DODATEK Č. 1
KE SMLOUVĚ O DÍLO

1. Smluvní strany uzavřely dne 23. 6. 2020 Smlouvu o dílo, jejímž předmětem je rekonstrukce rehabilitačního bazénu a sprch objednatele (dále jen „**smlouva**").

Stavba: **NNH - Rekonstrukce bazénu a sprch**

DETAIL VTOKOVÉ TRYSKY

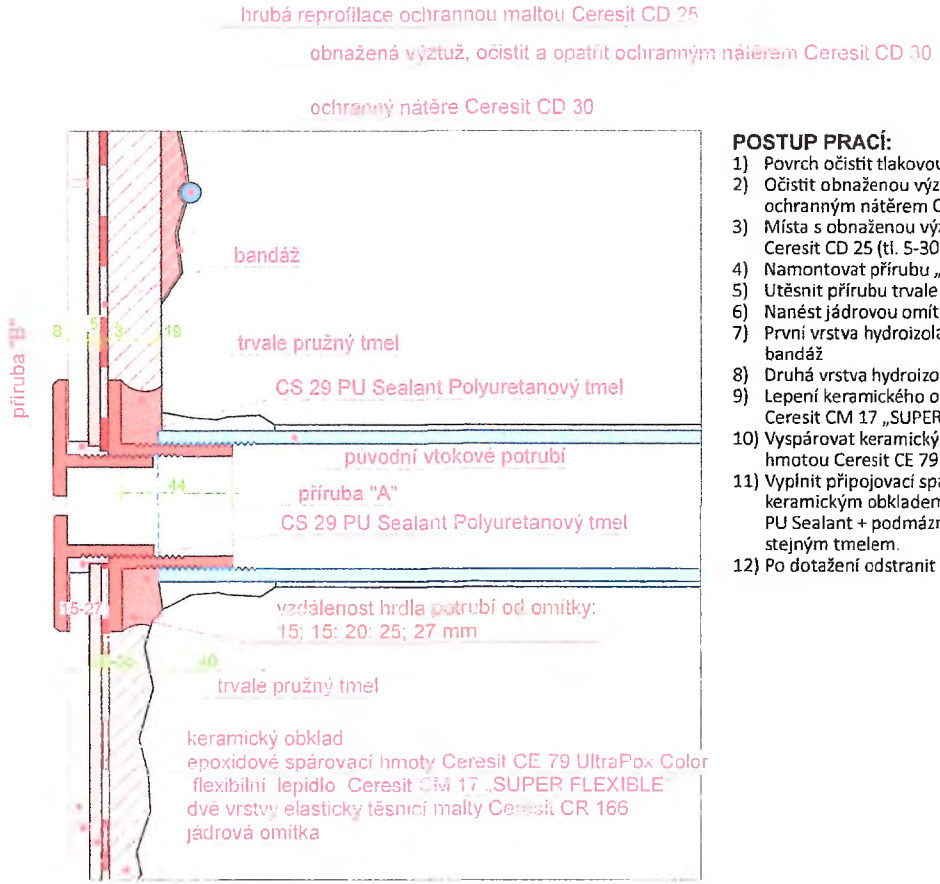
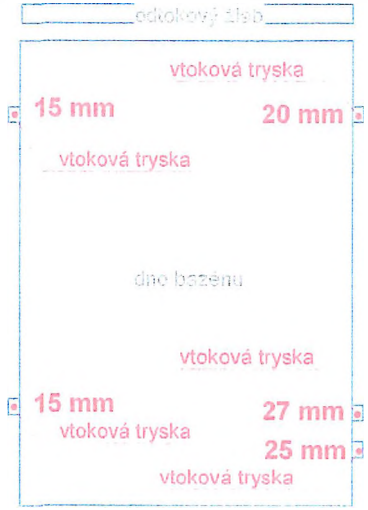
3. Změny předmětu plnění jsou uvedeny v *příloze č. 1* tohoto dodatku – Změnový list č. 1 (vč. detailu vtokové trysky s popisem změny skladby a technologickým postupem).

1) Povrch očistit tlakovou vodou
2) Očistit obnaženou výztuž drátěným kartáčem o opatřit ochranným nátěrem Ceresit CD 30
3) Místa s obnaženou výztuží zahodit ochrannou maltou Ceresit CD 25 (tl. 5-30mm)
4) Namontovat přírubu „A"
5) Utěsnit přírubu trvale pružným tmelem
6) Nanést jádrovou omítku
7) První vrstva hydroizolační stěrky, kolem příruby vložená bandáž
8) Druhá vrstva hydroizolační stěrky
9) Lepení keramického obkladu na flexibilní lepidlo Ceresit CM 17 „SUPER FLEXIBLE"
10) Vyspárovat keramický obklad epoxidovou spárovací hmotou Ceresit CE 79 UltraPox Color
11) Vyplnit připojovací spáru mezi přírubou „B" a keramickým obkladem polyuretanovým tmelem CS 29 PU Sealant + podmáznout přírubu „B" ze spodní strany stejným tmelem.
12) Po dotažení odstranit přebytečný tmel a očistit obklady
